**Zebrastreifen am Heideblick**

Dezernat III  
66 Fachbereich Tiefbau und Verkehr

18.07.2018

Skizze zu Fußgängerüberweg Heideblick

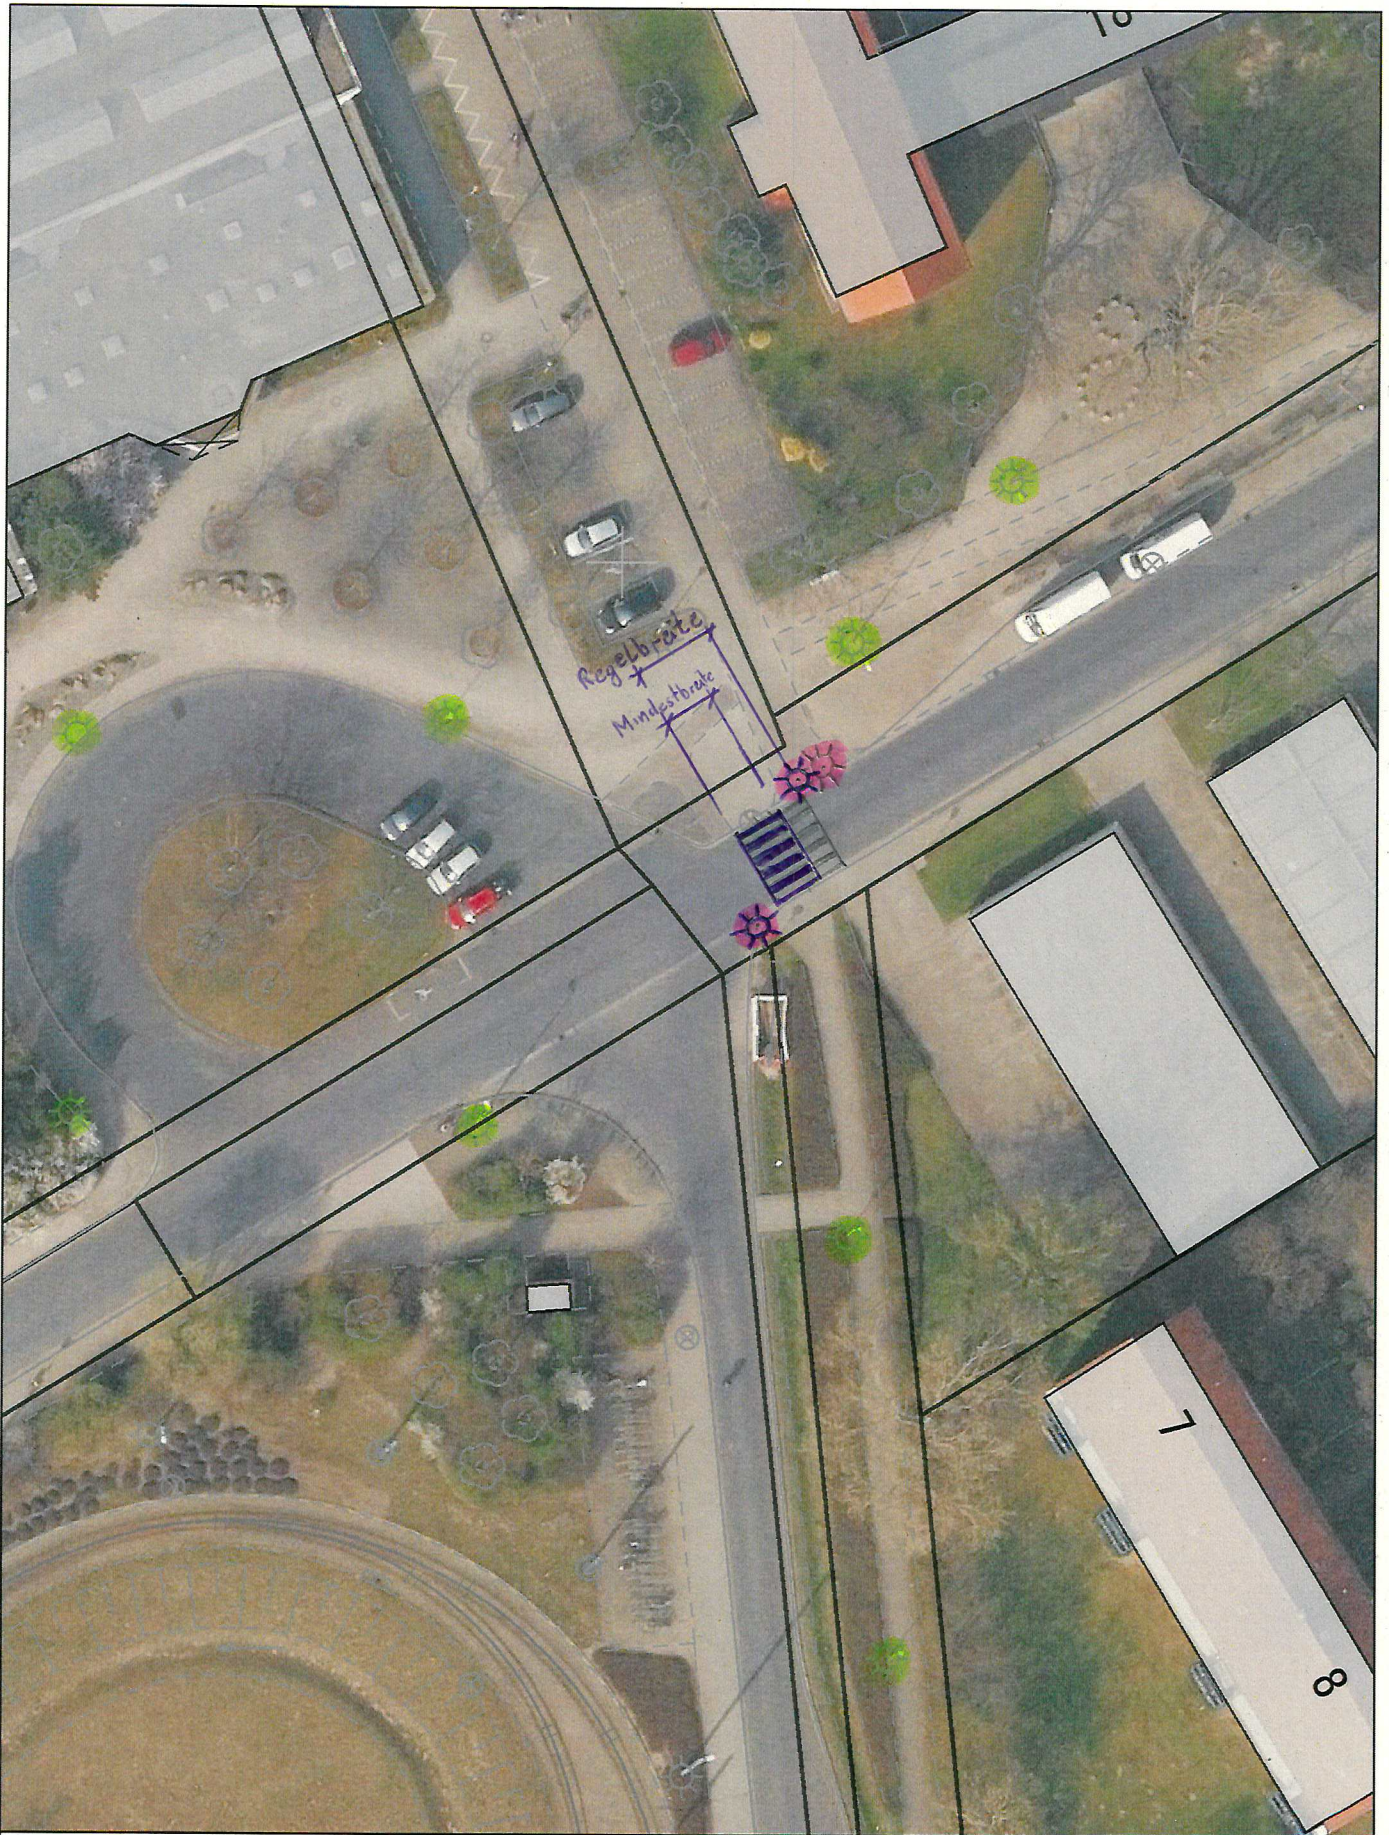
Die Einrichtung eines regelkonformen Fußgängerüberwegs ist aufgrund der örtlichen Gegebenheiten ohne umfangreiche Umbaumaßnahmen nicht möglich. Unter Berücksichtigung der einzuhaltenden Mindestabmessungen der Markierung und den Abständen der Beleuchtungsmasten zur Markierung würden diese im Zufahrtsbereich zum nördlichen Lehrerparkplatz und auf der Südseite im Einmündungsradius zur Buswendeschleife stehen. Unter Einhaltung der empfohlenen Regelbreiten würden die Leuchtenstandorte noch ungünstiger ausfallen (vgl. Anlage: Skizze zu Fußgängerüberweg Heideblick). Des Weiteren ist bei den Stoßzeiten mit einer zusätzlichen Verkehrsbeeinträchtigung und einem Rückstau in beiden Fahrtrichtungen zu rechnen. Das wäre in Bezug auf Eltern-PKW, mit denen die Schülerinnen und Schüler bis vor den Schuleingang gebracht werden und dadurch selbst ein wesentlicher Teil der Verkehrsbelastung sind, durchaus vertretbar, nicht jedoch für den ebenfalls betroffenen Schulbus. Entsprechende Verspätungen wären nicht akzeptabel.

Ähnliches gilt für eine beidseitige Fahrbahneinengung.

Die Verwaltung spricht sich aus den vorgenannten Gründen gegen eine bauliche Lösung aus. Vielmehr sollte an die Eltern der Schülerinnen und Schüler appelliert werden, den Schülertransport mit dem Kraftfahrzeug direkt vor das Schulgebäude auf ein Minimum zu reduzieren und über potentielle Fahrgemeinschaften die Anzahl der Kraftfahrzeuge zu senken. Ziel ist, dass die Schulleitung die Eltern im Rahmen von Schulelternratssitzungen und Elternabende weiterhin für dieses Thema sensibilisiert.
